黒字下線、赤枠：変更箇所

高浜1, 2, 3, 4号炉 設置変更許可申請書記載 (添付書類六)

| 高浜発電所2号炉 既許可記載 (R4.12.21 許可版) | 高浜発電所2号炉 設置変更許可申請書記載 | 差異の説明 |

第2.4.2図 発電所全体配置図

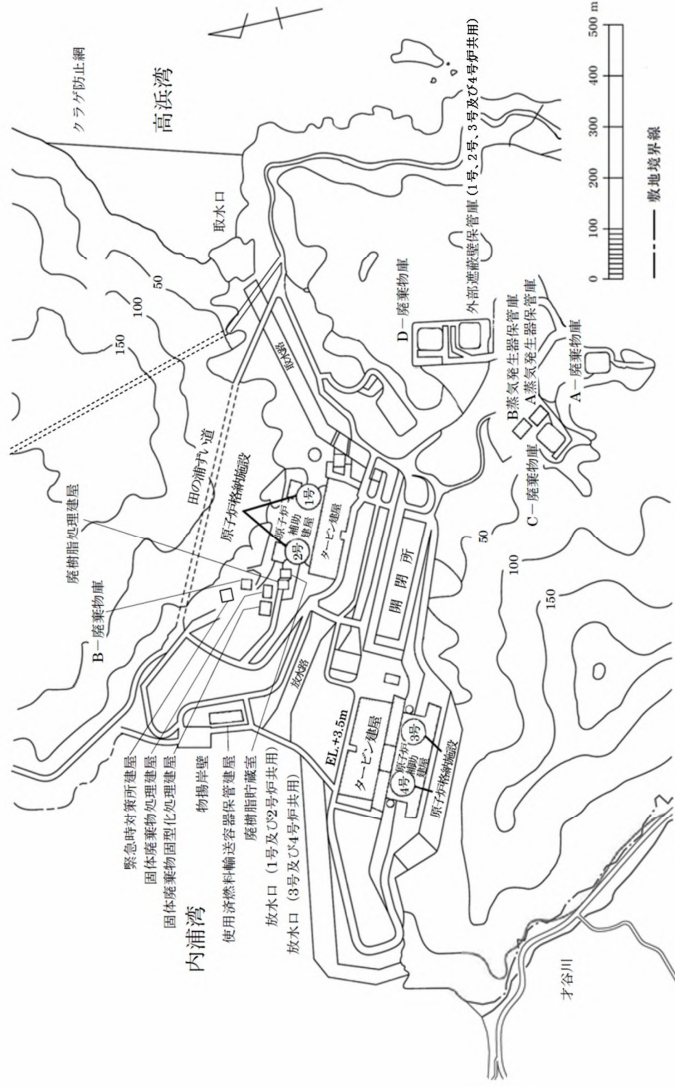
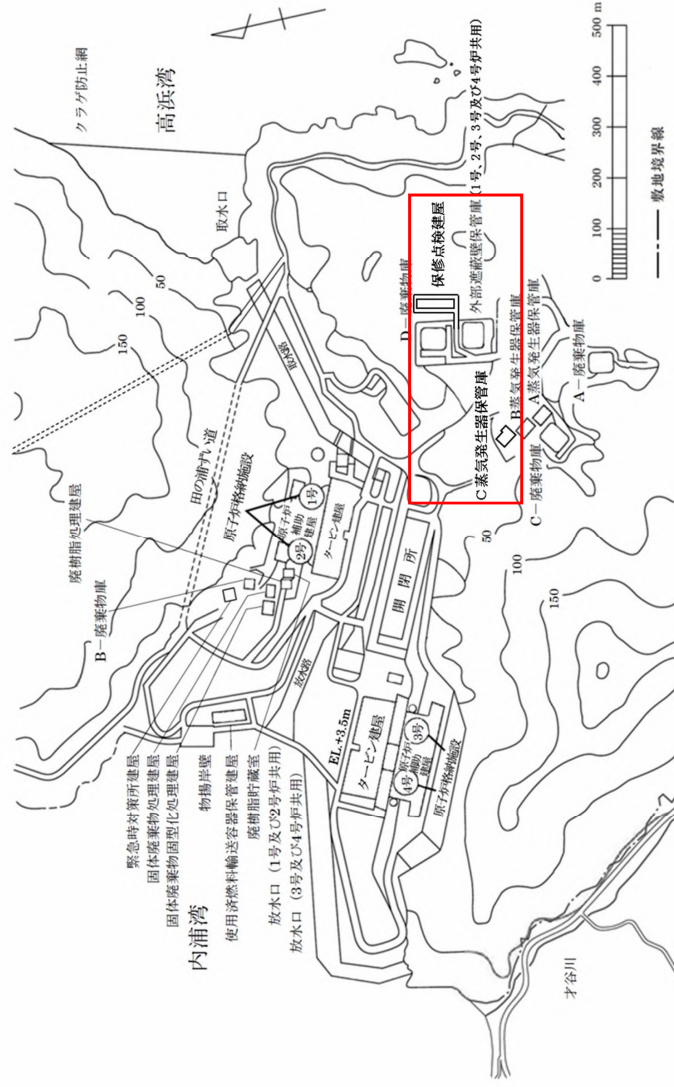
蒸気発生器保管庫及び保守点検建屋設置に伴う変更

第5.1.1.5.3図 蒸気発生器構造図

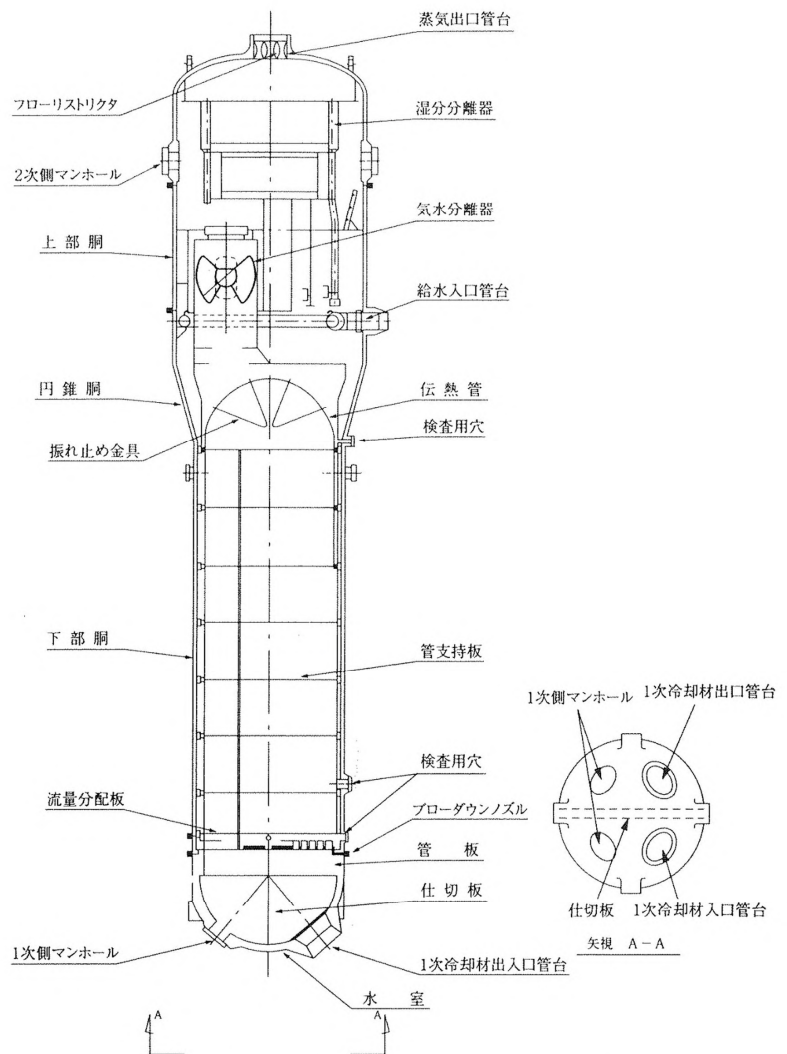
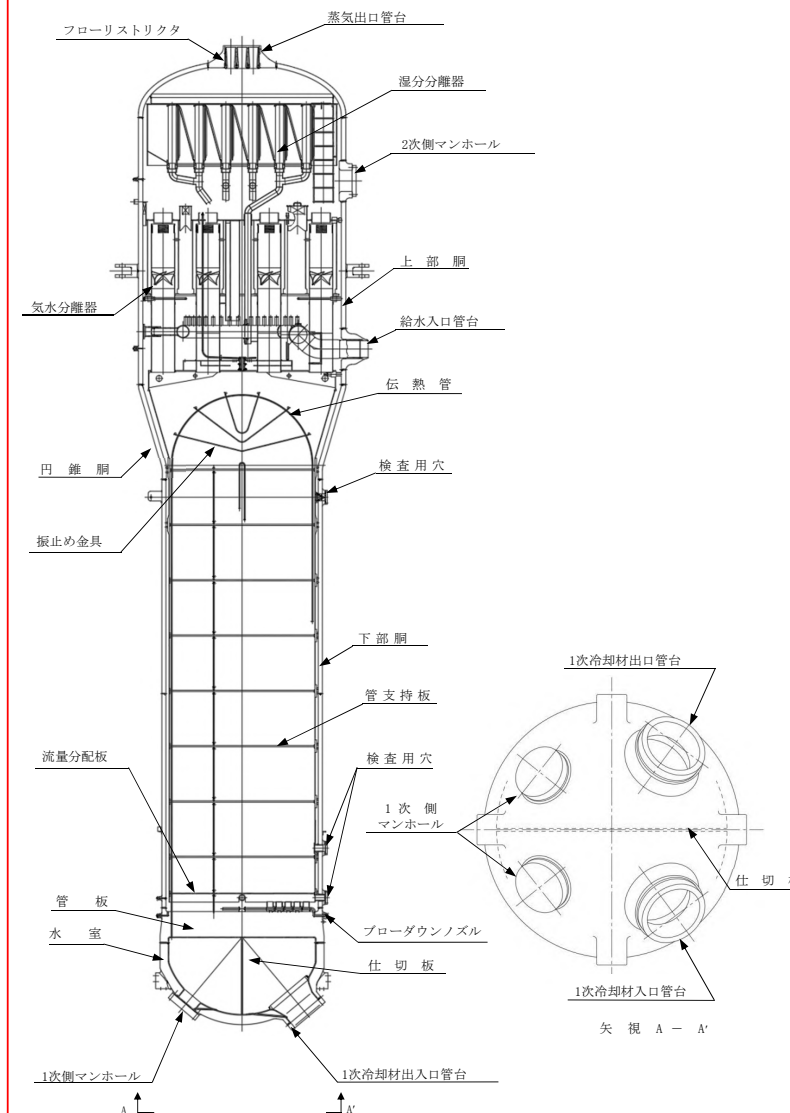
蒸気発生器取替
えに伴う変更

第5.1.1.5.4図 蒸気発生器伝熱管振止め金具取付説明図

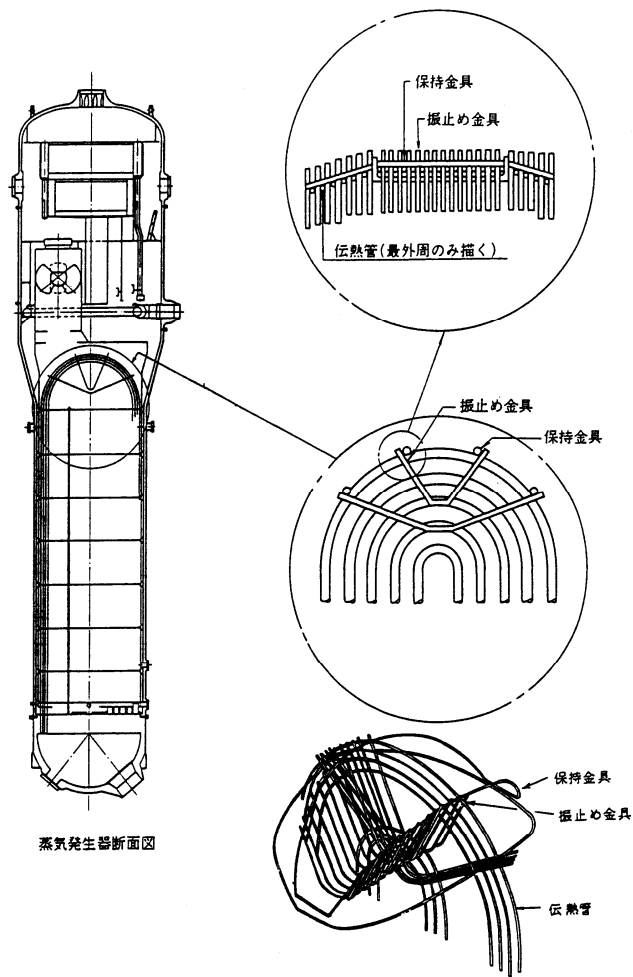
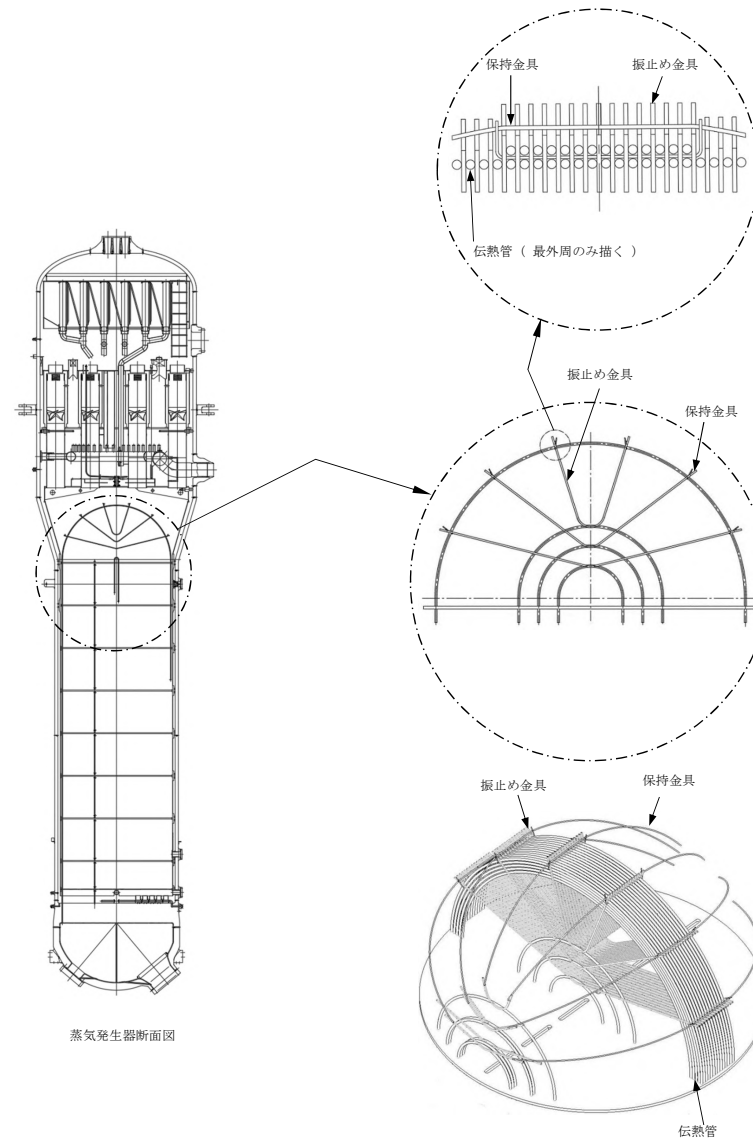
蒸気発生器取替えに伴う変更

第5.1.1.5.11図 蒸気発生器支持構造図

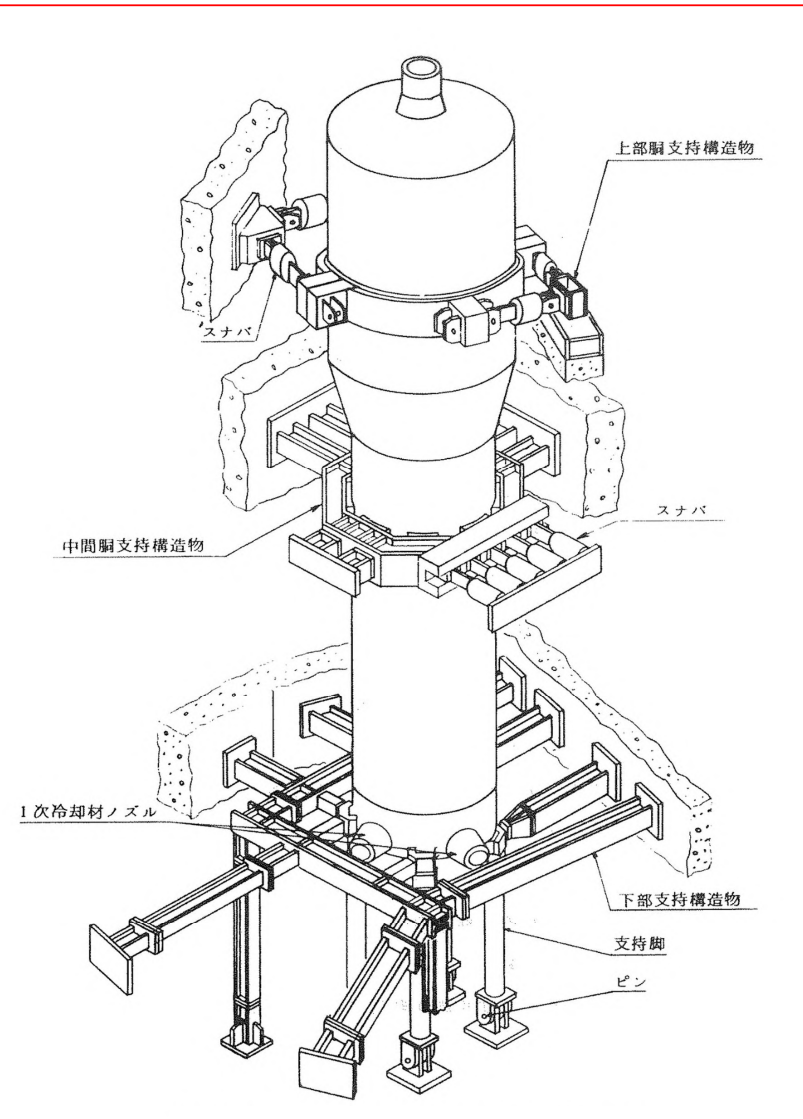
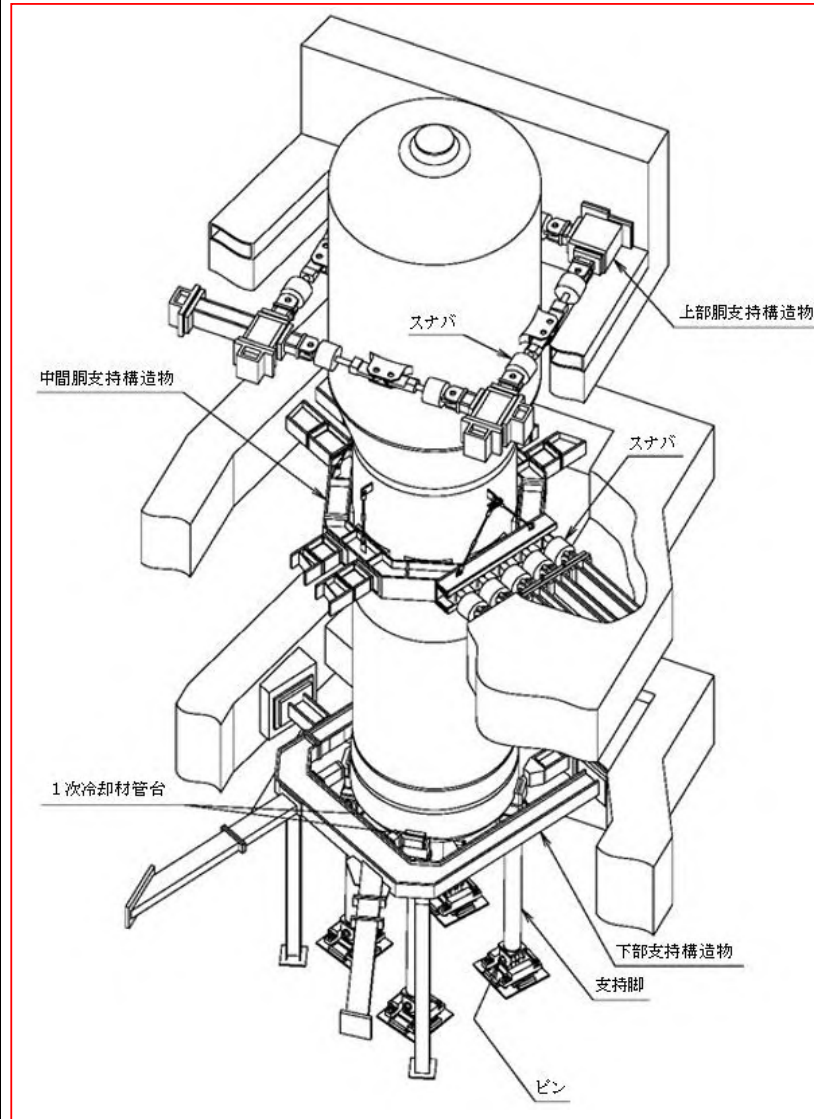
蒸気発生器取替えに伴う変更
